行政院農業委員會林務局花蓮林區管理處 函

主旨：檢送108年8月28日「豐濱鄉浴海段崩塌地處理工程」施工協調會會議紀錄影本1份，請依會議紀錄結論事項積極辦理，請查照。

「豐濱鄉浴海段崩塌地處理工程」

施工協調會會議紀錄

坡腳處理斷面圖(原契約)

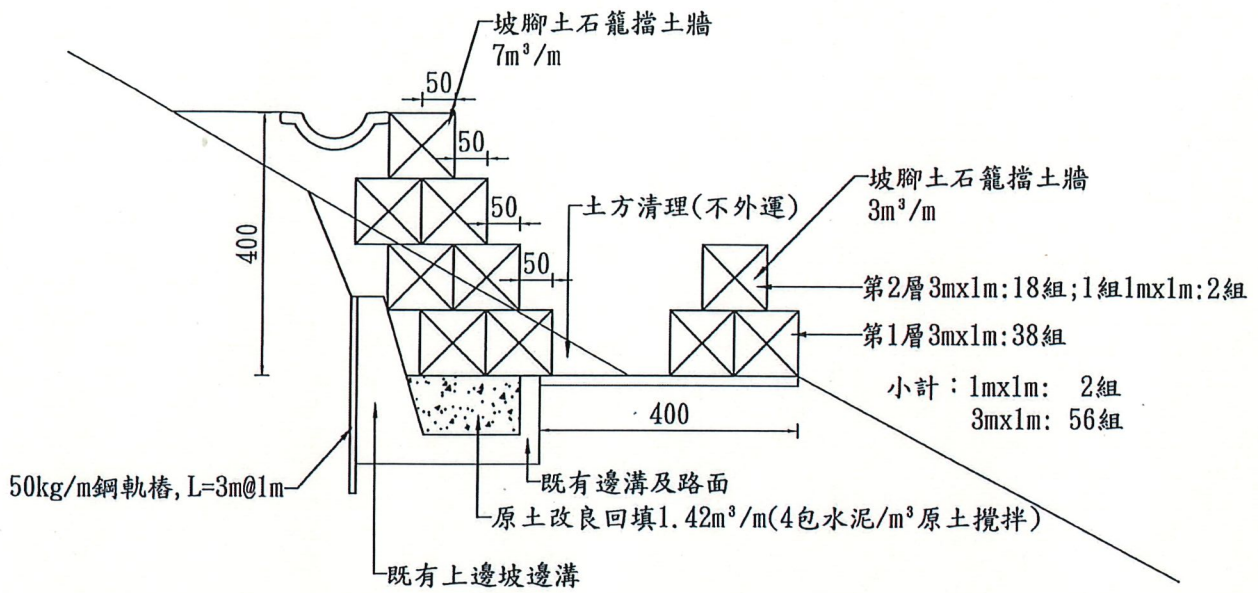
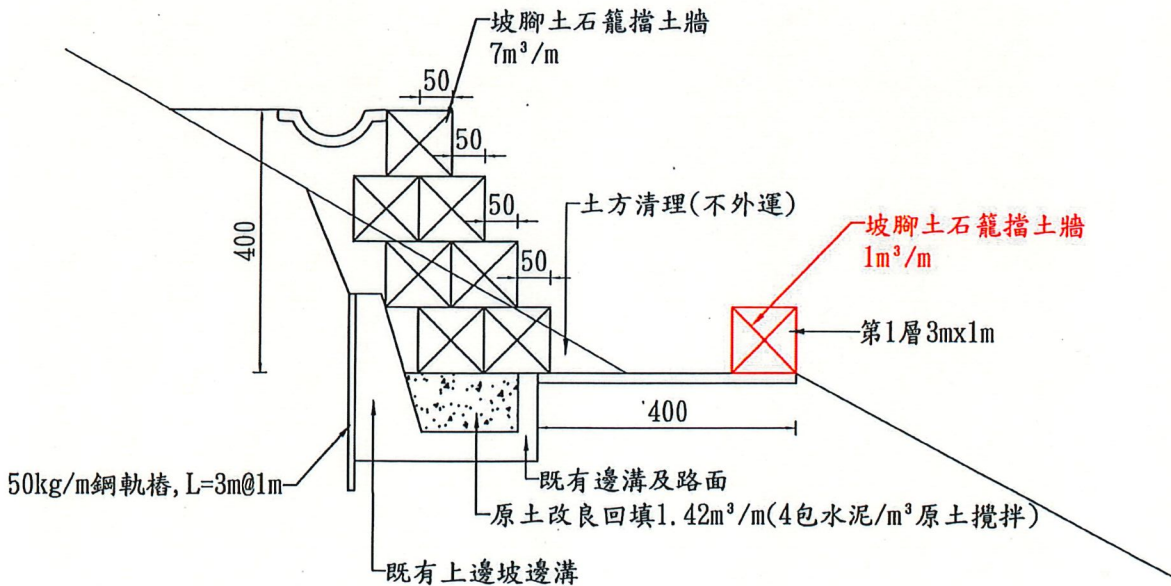
1. 因現場土石方不足，最外一層 $3\text{m}^3/\text{m}$ 調整為 $1\text{m}^3/\text{m}$ (詳附圖)，減少施作數量依實做數量計算並於竣工圖做修正，廠商已購買之材料由廠商自行吸收。
2. 土石籠傾斜由廠商先行改善，如無法改善至設計圖規定，再由廠商提出加設土包袋等改善方式。
3. 本工程工期至 108 年 8 月 23 日已屆滿，自 8 月 24 日起算逾期，廠商承諾後續工程將於 20 工作天內全數完成，請廠商加派人力趕工，並早日完工報驗。

坡腳處理斷面圖(竣工修正)
